# **DIRECTION DES ÉVALUATIONS ENVIRONNEMENTALES**

**Rapport d'analyse environnementale  
pour le projet d'établissement d'un lieu de dépôt définitif  
de poussières d'aciérage sur le territoire de la Ville de Contrecoeur  
par Mittal Canada inc.**

**Dossier 3211-21-012**

**Le 25 mars 2008**

**FIGURE 1 : GESTION DES EAUX DU PROJET ET FRÉQUENCES DE SUIVI RECOMMANDÉES.**

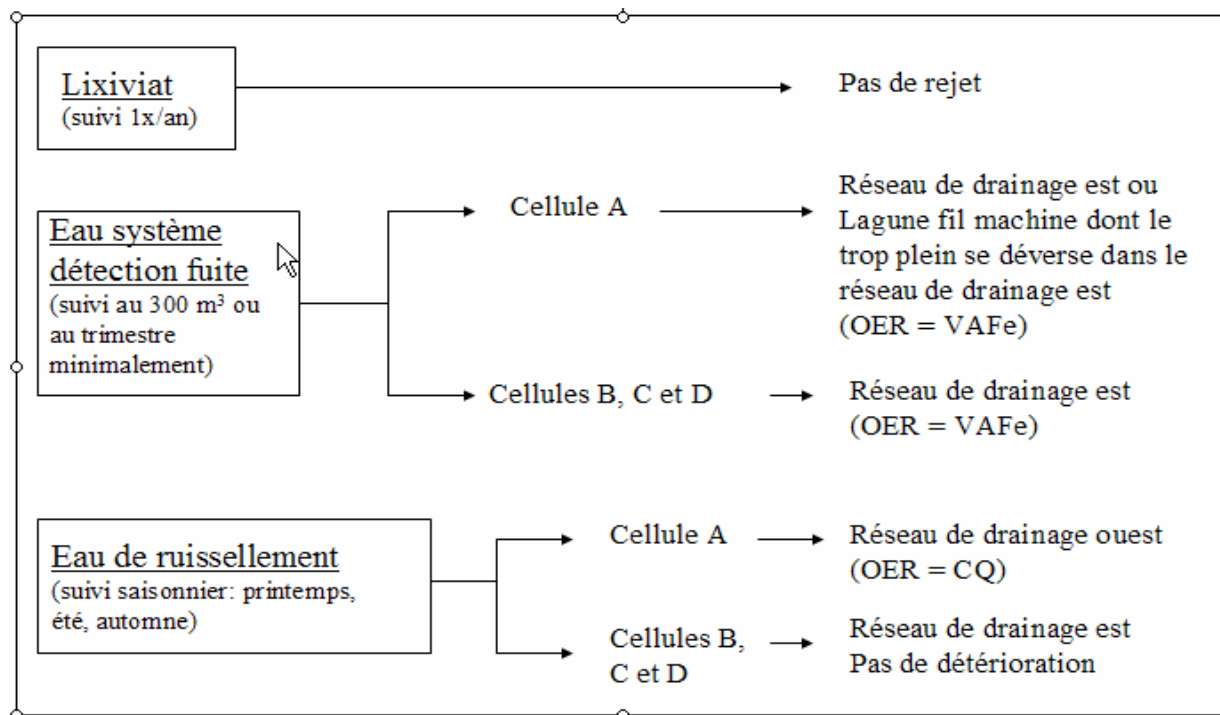
Dans l'éventualité où un rejet de lixiviat à l'environnement devait être envisagé, celui-ci ne pourrait être rejeté dans l'environnement que si la qualité du lixiviat après ou sans traitements respecte les normes de rejets établies sur la base des objectifs environnementaux de rejet (OER) en fonction des usages à protéger. Une demande de calcul d'OER, associée à l'établissement d'un système de traitement de ces eaux, s'avérerait nécessaire. Nous présentons à la figure 1 la

gestion proposée pour les diverses eaux pouvant être générées par le projet, ainsi que les fréquences de suivi recommandées par la Direction du suivi de l'état de l'environnement.
